Groupe de travail du transport des denrées périssables

Soixante-quinzième session Genève, 8-11 octobre 2019 Point 5 b) de l'ordre du jour provisoire Propositions d'amendements à l'ATP: nouvelles propositions

Proposition d'amendement à l'ATP visant à introduire des dispositions spéciales applicables aux colis et aux véhicules et conteneurs contenant des matières présentant un risque d'asphyxie lorsqu'elles sont utilisées à des fins de réfrigération ou de conditionnement (telles que la neige carbonique (No ONU 1845) ou l'azote liquide réfrigérée (No ONU 1977) ou l'argon liquide réfrigéré (No ONU 1951))

Communication du Gouvernement suisse

Figure 6.2

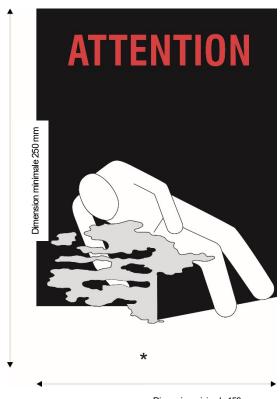
6.2. La marque de mise en garde doit être conforme à celle qui est représentée à la figure 6.2.

La marque doit avoir une forme rectangulaire et mesurer au moins 150 mm de large et 250 mm de haut. Le mot « ATTENTION » doit être de couleur rouge ou blanche et mesurer au moins 25 mm de haut. Lorsque les dimensions ne sont pas spécifiées, tous les éléments doivent respecter approximativement les proportions représentées ci-dessus.

Le mot « ATTENTION » et les mots « AGENT DE REFRIGÉRATION » ou « AGENT DE CONDITIONNEMENT » doivent être dans une langue officielle du pays d'origine et également, si cette langue n'est pas l'anglais, le français ou l'allemand, en anglais, français ou allemand à moins que des accords conclus entre les pays intéressés au transport, s'il en existe, n'en disposent autrement.

Figure 6.2

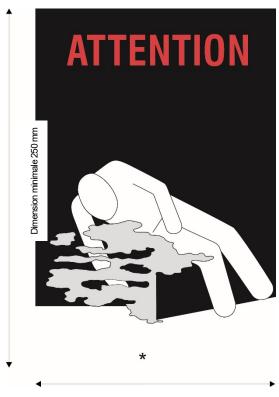
6.2 La marque de mise en garde doit être conforme à celle qui est représentée à la figure 6.2.

La marque doit avoir une forme rectangulaire et mesurer au moins 150 mm de large et 250 mm de haut. Le mot « ATTENTION » doit être de couleur rouge ou blanche et mesurer au moins 25 mm de haut. Lorsque les dimensions ne sont pas spécifiées, tous les éléments doivent respecter approximativement les proportions représentées ci-dessus.

Le mot « ATTENTION » et les mots « AGENT DE REFRIGÉRATION » ou « AGENT DE CONDITIONNEMENT » doivent être dans une langue officielle du pays d'origine et également, si cette langue n'est pas l'anglais, le français ou l'allemand, en anglais, français ou allemand à moins que des accords conclus entre les pays intéressés au transport, s'il en existe, n'en disposent autrement.
